Comune di Castrolibero

Oggetto: Procedura Variante P.S.C..

Riscontro Parere Tecnico del 21-11-2018, reso in sede di Tavolo Tecnico (art. 9 L.R. n° 19/02 e ss.mm.ii.) e nota prot. n° 393924 del 21.11.2018.

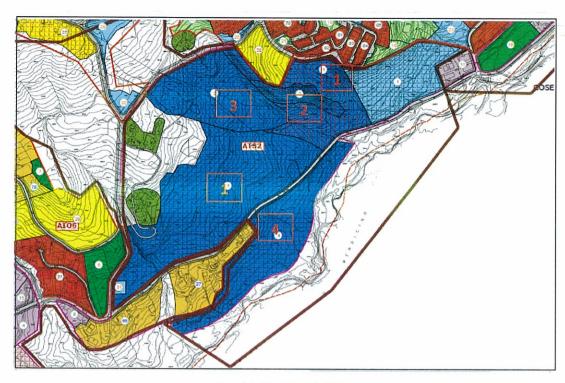
Nella documentazione della 3[^] seduta di Conferenza di Pianificazione, infatti, è stata appositamente introdotta una tavola di confronto, la n. 15, dalla quale si evince un raffronto diretto delle aree per come presenti nel vigente P.S.C. e per come riportate nel "progetto" di PSC in Variante, che si ripete, allo stato non può che costituire documento preliminare che deve essere completato ed implementato di tutti gli elementi che gli conferiscono il requisito del perfezionamento dell'atto di pianificazione denominato PSC.

Da tale raffronto e dalle tabelle di dimensionamento riportate nei grafici (vedi Tav. n° 4) si può efficacemente evincere il dato generale che dimostra che le aree interessate da trasformazione si riducono tra il P.S.C. vigente che ne prevede Ha. 478,86 ad Ha.427,81 previste dalla Variante al P.S.C..

Stralcio Tavola nº 14

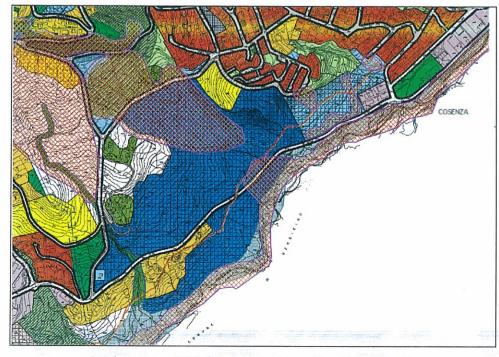
Prestando maggiore attenzione all'ATS 2, ritenuto probabilmente quello di maggiore rilievo, è da precisare che nel vigente P.S.C. nelle aree corrispondenti alla delimitazione di detto ambito ATS2, risultano già presenti aree nelle quali sono previste attrezzature e servizi di tipo sportivo.

Detto ambito ATS2, nel Documento Preliminare della Variante al P.S.C., risulta suddiviso in 4 sub ambiti, per come individuato nella **Tavola n° 14** "Dimensionamento Urbanistico degli Ambiti e Verifica delle connesse dotazioni territoriali – Zona Sud", per i quali sub ambiti non è stato ancora indicato alcun indice di zona o di specifico utilizzo, ed allo stato è da ritenersi pertanto solo come delimitazione di area da pianificare, nel contesto del "Documento Preliminare" di Variante del PSC.

Per ogni sub ambito sopra indicato e per una complessiva sistemazione ambientale dell'area, sarà prevista idonea disciplina al fine di assicurare omogeneità di paesaggio, nel rispetto delle prescrizioni degli studi geomorfologici del territorio.

Stralcio Tav. n° 16 di sovrapposizione Tav. 9G e Tav. 7

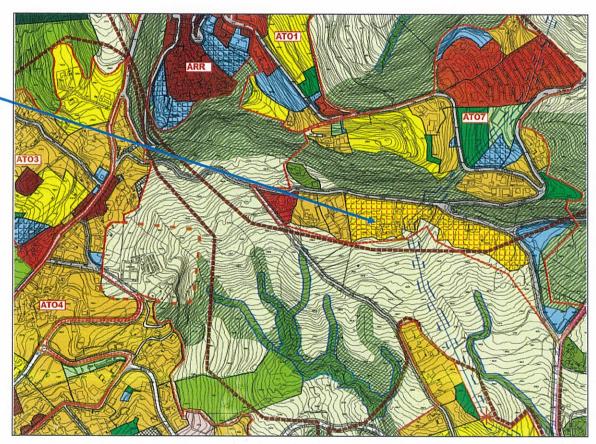
Per una migliore lettura di quanto già indicato nella documentazione grafica ad oggi prodotta, sono state ora redatte la tavola n° 16 di sovrapposizione della *Tav. n° 9G "Carta delle fattibilità geologiche" e della Tav. n° 7 "Assetto Urbanistico del territorio comunale"* e la Tav. geologica 9G "Fattibilità delle Azioni di Piano" rielaborata con la sola indicazione del vigente PAI e del PPPR, dalle quali è possibile evidenziare per il suddetto ATS2, nonché per l'intero territorio comunale, le sole porzioni di superfici di terreno interessate da area indicata in *classe 4*, con la conseguenza che le stesse non potranno avere alcuna destinazione edificabile bensì di soli interventi volti alla mitigazione del rischio.

Inoltre è da precisare che le indicazioni di utilizzo della stessa area ATS2 sovrapposte alla destinazione di zona nelle Tavv. 7 e 10, hanno un valore grafico che non hanno alcun effetto disciplinare e pertanto da non ritenere cogente con riferimento ad indici o specifiche destinazioni di tipo edificabile.
